**Avis délibéré**

**sur la modification n°1 du plan local d'urbanisme (PLU) de la  
commune du Sauze-du-Lac (05) pour la création d'un hameau  
nouveau intégré à l'environnement dans le secteur du Foreston**

**N° MRAe  
2021APACA35/2925**

Avis du 6 août 2021 sur  
la modification n°1 du plan local d'urbanisme (PLU) de la commune du Sauze-du-Lac (05)  
pour la création d'un hameau nouveau intégré à l'environnement dans le secteur du Foreston

Figure 4 – Cartographie de synthèse des enjeux écologiques - source rapport de présentation

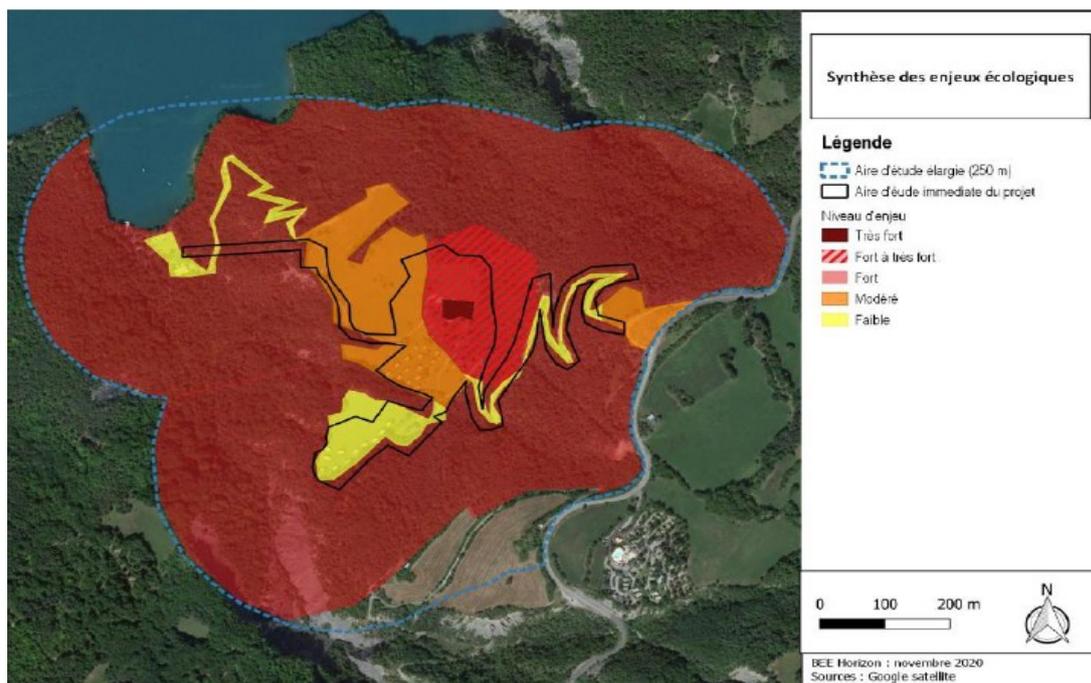
La MRAe constate que les informations détaillées recueillies par l'analyse de l'état initial sont peu mobilisées dans la suite de l'évaluation et de la démarche d'élaboration fine du projet intégrant des mesures effectives. L'état écologique du site n'est que peu pris en compte dans les principes d'aménagement de l'orientation d'aménagement (OAP) « *Foreston* ».

L'évaluation des incidences de la création de la zone AUta sur la biodiversité est reportée, de façon peu conforme aux principes de l'évaluation environnementale stratégique (EES), sur les études d'impact du projet d'aménagement subséquent.

**La MRAe recommande de ne pas reporter l'évaluation des incidences au niveau du projet et de préciser le niveau d'impacts résiduels sur les espèces à enjeux présentes sur l'aire d'étude.**
